令05原機（科保）047  
令和5年9月13日

核燃料物質使用変更許可申請書の一部補正について

補正後の核燃料物質使用変更許可申請書

第3図 F N S 棟地階平面図

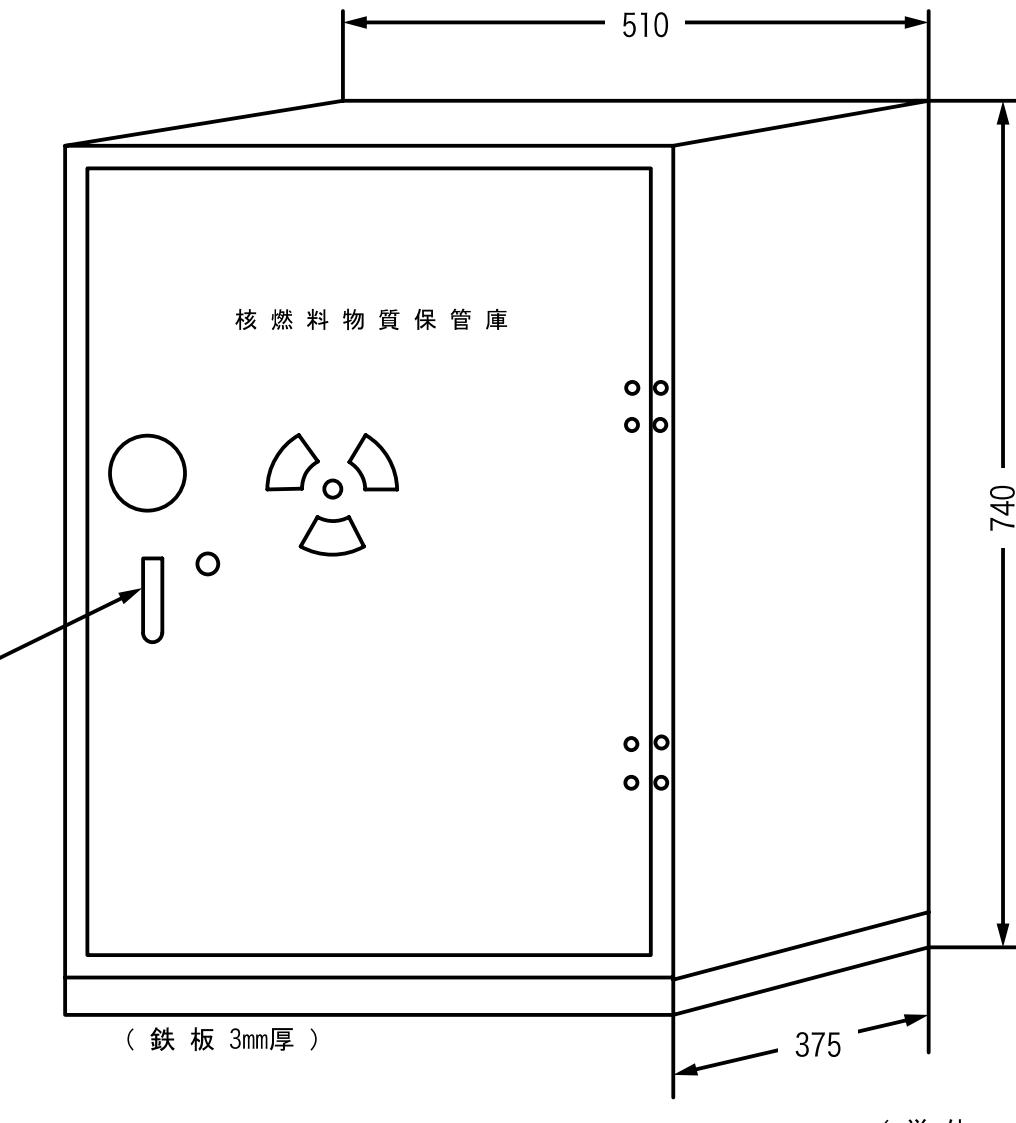
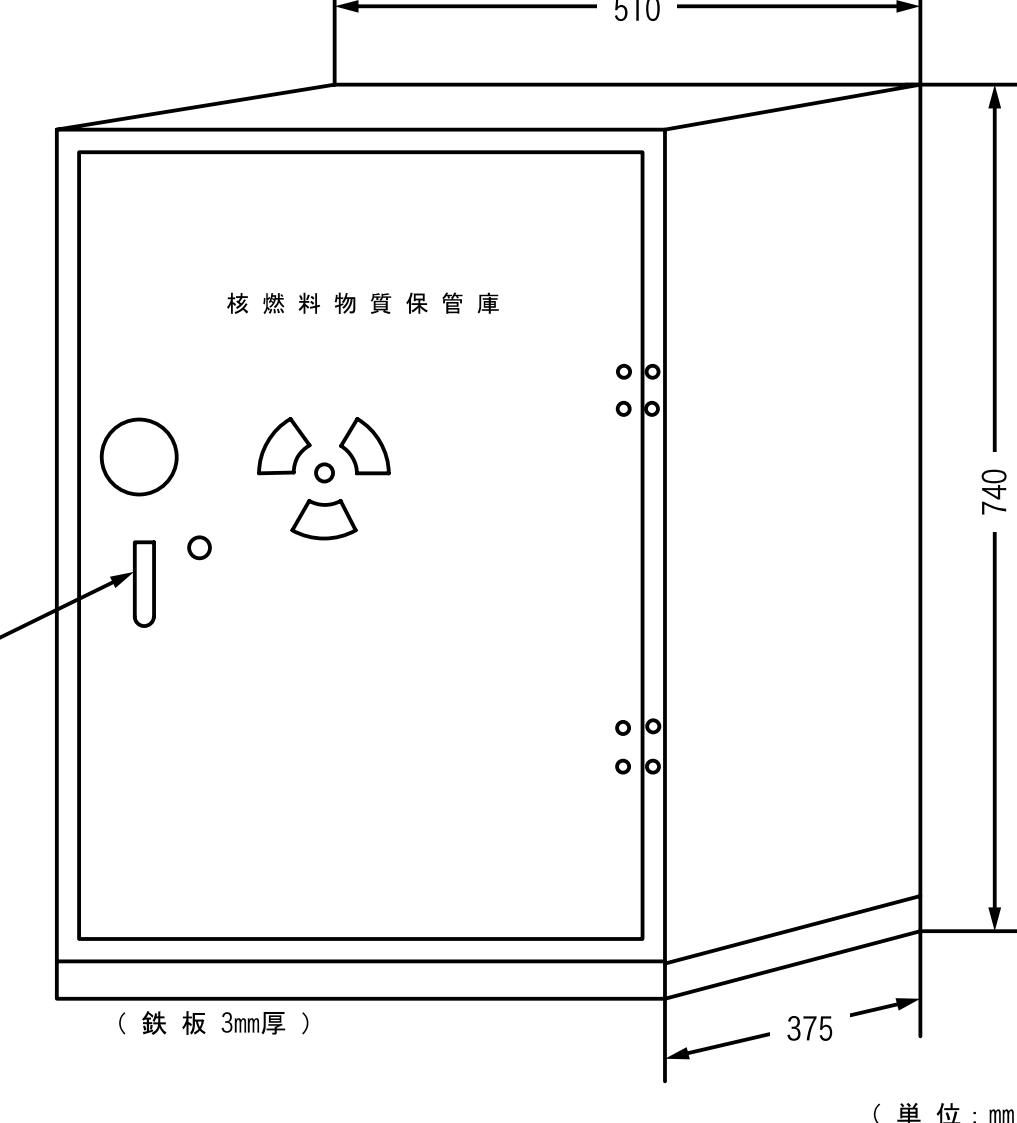
- ⑦ 「第2図 F N S棟1階平面図」において、使用の場所に係る記載を削除する。
  - ⑧ 「第3図 F N S棟地階平面図」において、使用の場所に係る記載を削除する。
  - ⑨ 「第4図 第1ターゲット室、第2ターゲット室及び模擬物質貯蔵作業室の配置図」を削除する。
- 2) 核燃料物質の貯蔵終了に伴い、以下の変更を行う。
- ① 「8. 核燃料物質の貯蔵施設の位置、構造及び設備」のうち、「8-3 貯蔵施設の設備」において、記載を削除する。
  - ② 「8. 核燃料物質の貯蔵施設の位置、構造及び設備」のうち、新たに「8-4 貯蔵施設の設備のうち使用を終了し、維持管理する設備」を追加し、核燃料物質保管庫に係る記載を追加する。
- 3) その他、記載の適正化を行う。
- ① 「第1図 国立研究開発法人日本原子力研究開発機構原子力科学研究所配置図」を更新する。
